BOLETIN DE SERVICIO

COMPROBACION DEL TORNILLO ALLEN M8X100 EN EL CARTER DE LOS MOTORES ROTAX TIPO 912 S

SB-912-047 SB-914-032

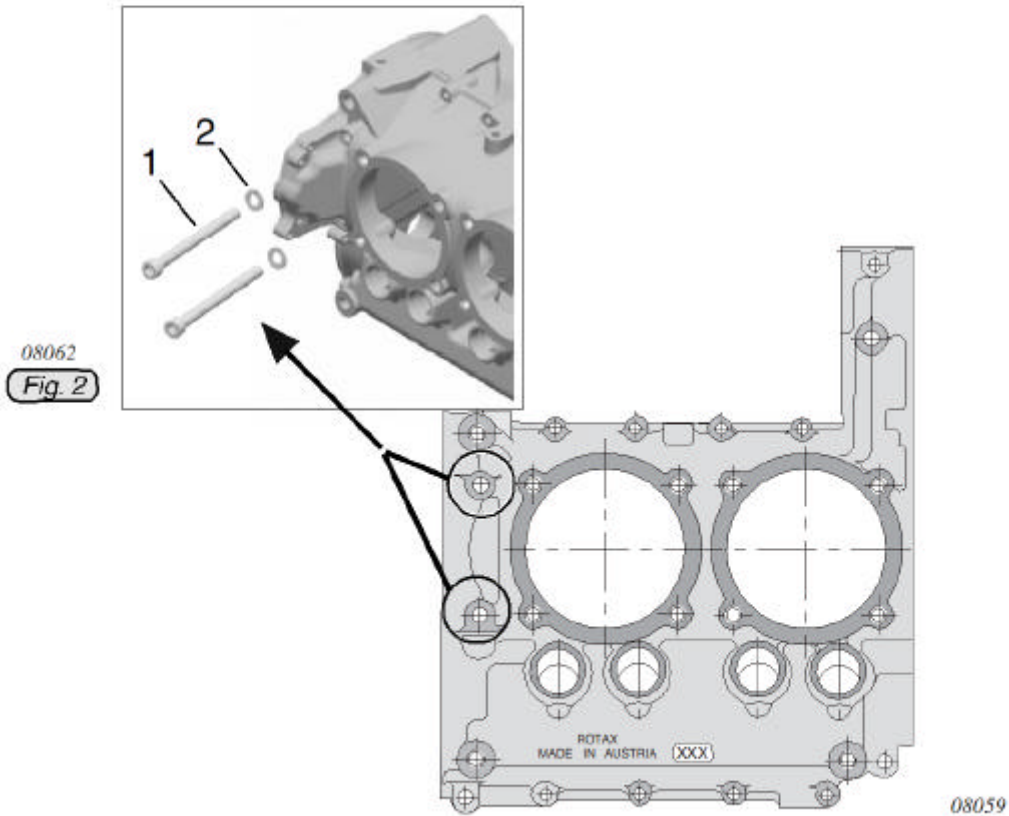
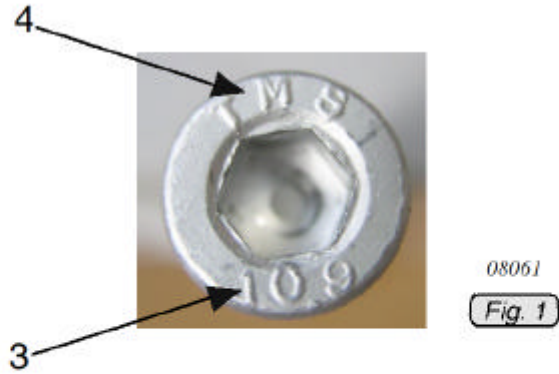
Solo los 2 tornillos allen M8x100 (1) referencia 440427 estan afectados por la desviacion en la produccion. Estos estan instalados en el carter, en la parte de los cilindors a 1/3 entre el cilindro 3 y el arranque electrico. En consecuencia , solo los tornillos allen marcados „TMS“ en la cabeza del tornillo estan afectados.

- Comprueba cuidadosamente las marcas de las cabezas de los tornillos Allen.
- ◆ NOTA: Además de la marca de calidad 10.9 (3) debe de ser identificado el código de producción en la cabeza del tornillo. Los tornillos Allen con un código de producción de „TMS“ (4) pueden estar afectados y deben de ser reemplazados en todos los casos.

- Reemplace los tornillos Allen afectados (1), incluyendo la arandela (2). Par de apriete 30 Nm (265 in.lb)
- AVISO: Si ambos tornillos allen estan afectados y deben de ser reemplazados, los tornillos allen y las arandelas de bloqueo deben de ser reemplazados a la vez. Desmonte y reemplace el primer tornillo allen y la arandela de bloqueo antes de aflojar o desmontar el segundo tornillo. Despues de que el primer tornillo y arandela de bloqueo haya sidoreemplazado, desmonte el segundo tornillo e instale un nuevo tornillo allen y arandela de bloqueo.
